**Avis de la Mission régionale
d'autorité environnementale de Bretagne
sur le projet de parc éolien des Landes de Lauviais
sur les communes de Meillac et Pleugueneuc (35)**

n°MRAe 2018-004836

Carte 4 : Le plan d'implantation des éoliennes et des aménagements annexes sur scan25

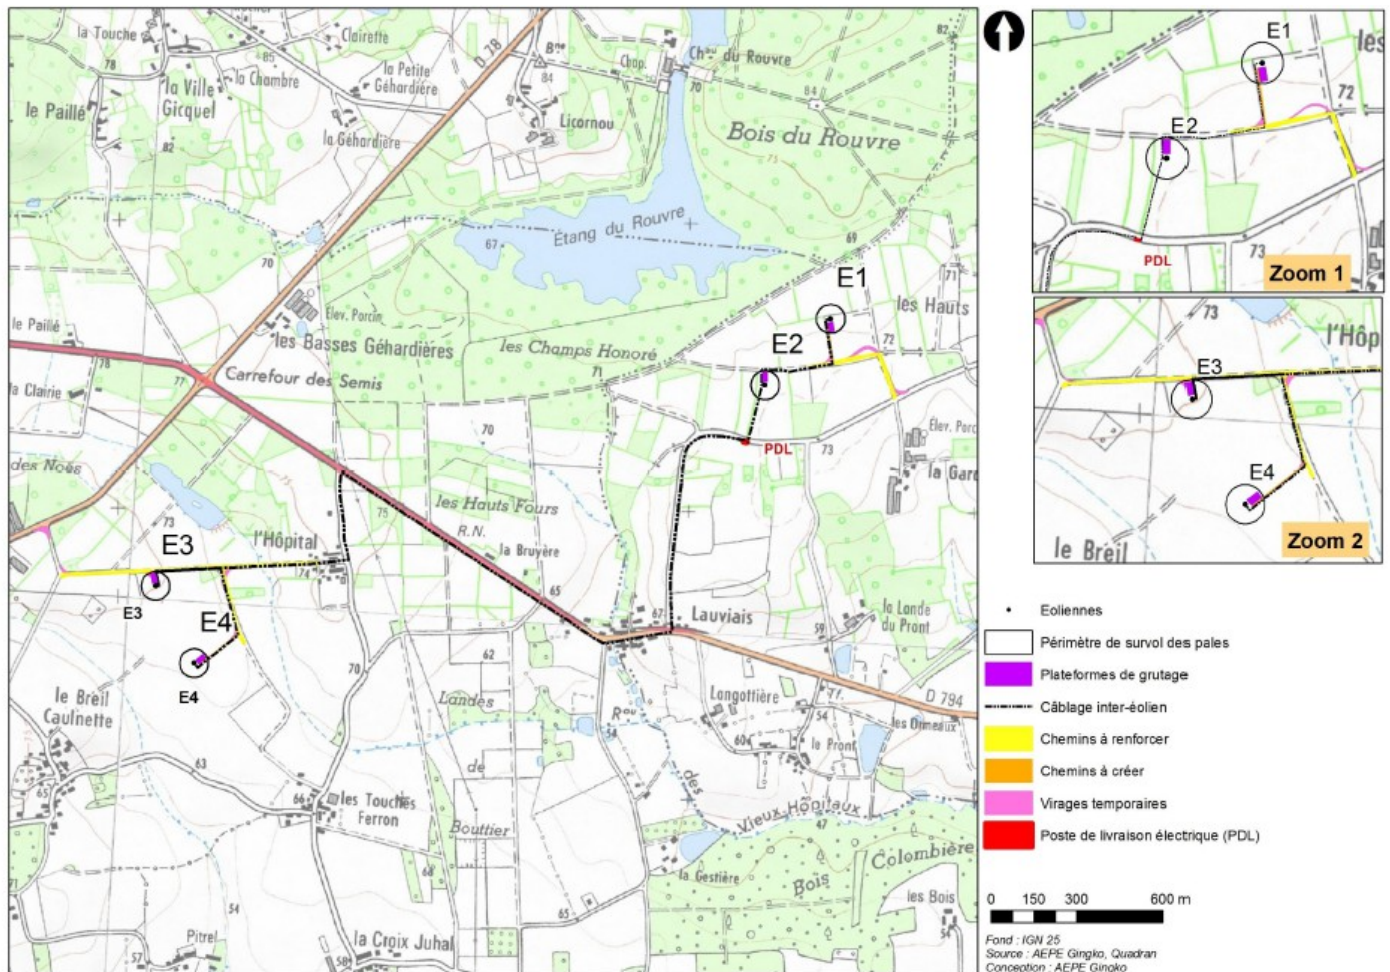
Cependant, les possibilités d'implantation étant relativement réduites au sein de la zone de développement éolien retenue sur la commune de Meillac, les différences d'échelle entre la carte des variantes pour les éoliennes 1 et 2 (de la page 180 à 212 de l'étude d'impact) avec la carte de localisation des zones humides (carte 86 page 219) ne permettent pas de justifier finement l'optimisation des implantations choisies, au regard de la distance avec le bois de Rouvre et de la superficie des zones humides impactées.

L'Ae recommande, pour ces 2 éoliennes de superposer sur la carte des zones humides les différentes variantes afin de justifier du meilleur positionnement possible des éoliennes vis-à-vis des zones humides et du bois de Rouvre.
